Oggetto: “Progetto per la costruzione e l’esercizio dell’impianto fotovoltaico grid-connected di tipo retrofit su suolo della potenza nominale pari a 3796,74 KWP, denominato “Chiappa” da realizzare sui terreni agricoli siti in C.da Chiappa snc nel Comune di Acate (RG) nei terreni censiti al C.T. al foglio di mappa 46 particelle n. 141-146-281-282-344-345-347-348-349- 354-355-356-357-359-360-362-710-711-712-713-714-715-716-717-718-719-720”.

Procedimento: Procedura di Verifica di Ottemperanza ex art. 28, comma 3, del D. Lgs. 152/2006 e ss.mm.ii.

**Parere della C.T.S. n. 612/2024 del 27/09/2024
discusso nella seduta di prosecuzione del 30/09/2024**

PROSPETTO FRONTALE

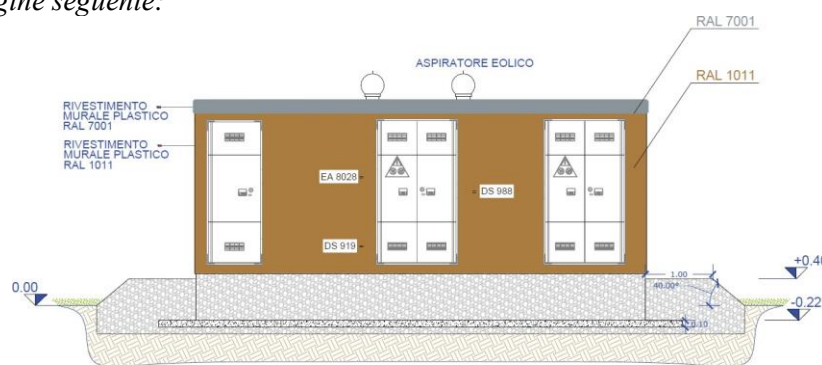
VISTA la **condizione ambientale n.2** che di seguito si riporta:

Condizione Ambientale	n. 2
Macrofase	Ante operam
Fase	Progettazione esecutiva
Ambito di applicazione	Paesaggio /suolo
Oggetto della prescrizione	Il Proponente dovrà prevedere la tinteggiatura esterna della cabina inverter/trasformatori con colori adatti al contesto naturalistico dei luoghi. La stessa dovrà, inoltre, essere realizzata su un basamento impermeabilizzato al fine di prevenire ogni forma di versamento di inquinanti sul terreno e dotata di impianto antincendio.

CONSIDERATO e VALUTATO che relativamente alla condizione ambientale n.2 il Proponente ha fatto presente che: “La prescrizione è recepita. Tutte le cabine presenti all’interno del campo fotovoltaico verranno tinteggiate con colori adatti al contesto, in particolare le cabine verranno tinteggiate di marrone, come si può vedere dall’immagine seguente:

CONSIDERATO e VALUTATO che dall’esame della documentazione depositata dal Proponente nel portale della Regione Siciliana emerge che la **condizione ambientale n.2** è da ritenersi **ottemperata**.
